CONSTANCIA DE NOTIFICACIÓN MEDIANTE PUBLICACIÓN DE AVISO

Auto No. 9674 del 02 de octubre de 2020

La Autoridad Nacional de Licencias Ambientales – ANLA - dentro del expediente LAV0012-00-2019 profirió el acto administrativo: Auto No. 9674 del 02 de octubre de 2020, el cual ordena notificar a: **KELLY JOHANNA ROMERO MENDOZA**.

El Proyecto Explotación Subterránea de Minerales Auroargentíferos Soto Norte, con una huella en superficie de 161,97 ha, planteó dos frentes de trabajo que estarían comunicados entre sí por intermedio de los túneles gemelos.

Figura 6-7 Esquema general de los vertimientos y plantas de tratamiento de agua con caudales medios para fase de operación.

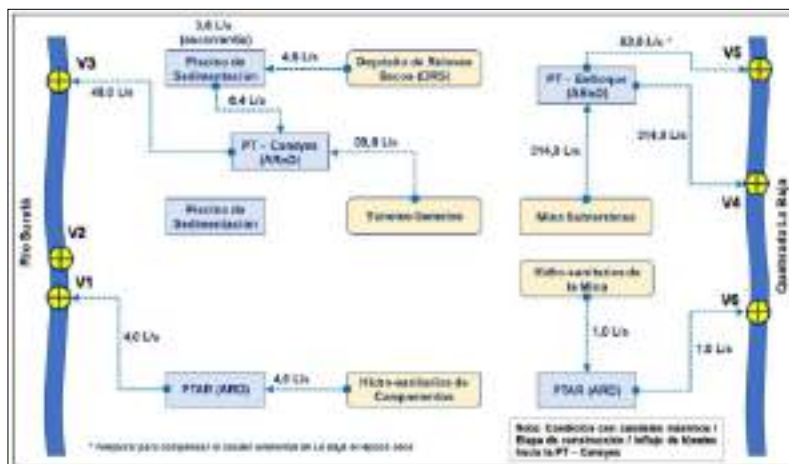
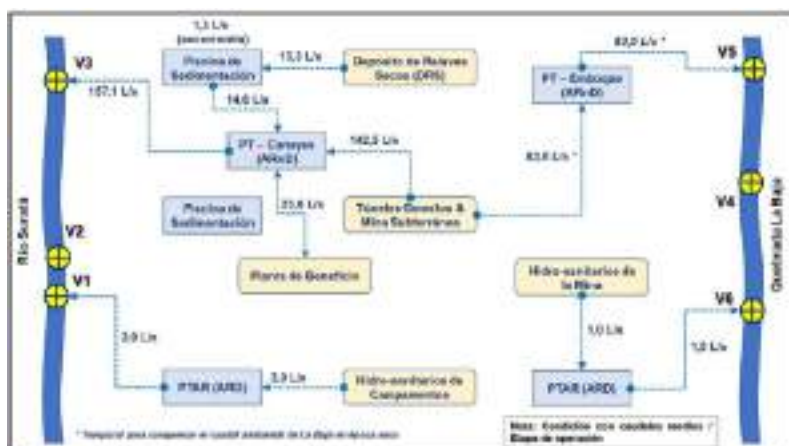
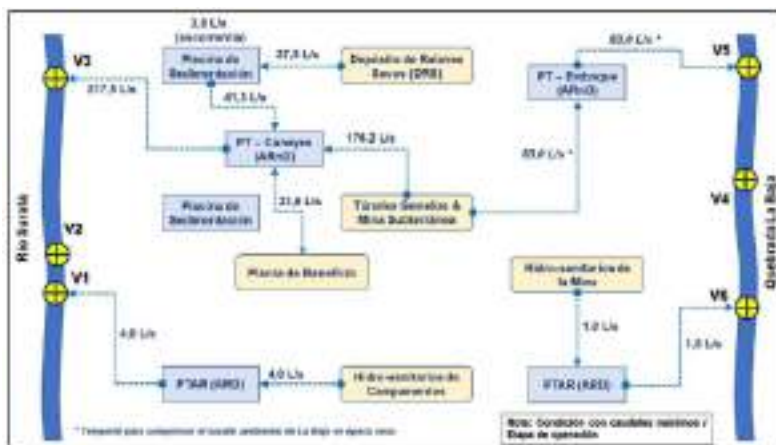
(Ver Figura Esquema general de los vertimientos y plantas de tratamiento de agua con caudales medios para fase de construcción. El efluente de los túneles gemelos se lleva a la piscina de sedimentación, Figura Esquema general de los vertimientos y plantas de tratamiento de agua con caudales máximos para fase de construcción. El efluente de los túneles gemelos se lleva a la piscina de sedimentación y Figura 6 Esquema general de los vertimientos y plantas de tratamiento de agua con caudales máximos para fase de construcción. El efluente de los túneles gemelos se lleva a la PT – Caneyes, en Concepto Técnico 6134 del 2 de octubre de 2020)

(Ver Figura Esquema general de los vertimientos y plantas de tratamiento de agua con caudales medios para fase de operación y Figura Esquema general de los vertimientos y plantas de tratamiento de agua con caudales máximos para fase de operación, en Concepto Técnico 6134 del 2 de octubre de 2020)

Para el vertimiento V3 se presentan inconsistencias en la modificación de la solicitud puesto que en el EIA de 2019 solicitaba 333.9 l/s, sin embargo el EIA de 2020 plantea 8.4 l/s según el FUN como máximo en túneles pero adicionalmente la Sociedad propone autorizar caudales en situaciones de contingencias que para la construcción serían de 48 l/s y para la operación podrían ser de 217.5 l/s, sin embargo, esto no se contempla en la solicitud en el FUN. Razón por la cual, esta Autoridad Nacional encuentra incosistencias adicionales derivadas de los cambios de caudales efectuados por la Sociedad, los cuales fueron modificados con motivo de los requerimientos 21 y 26 del componente hidrogeológico solicitados en el Acta 91 de 2019,
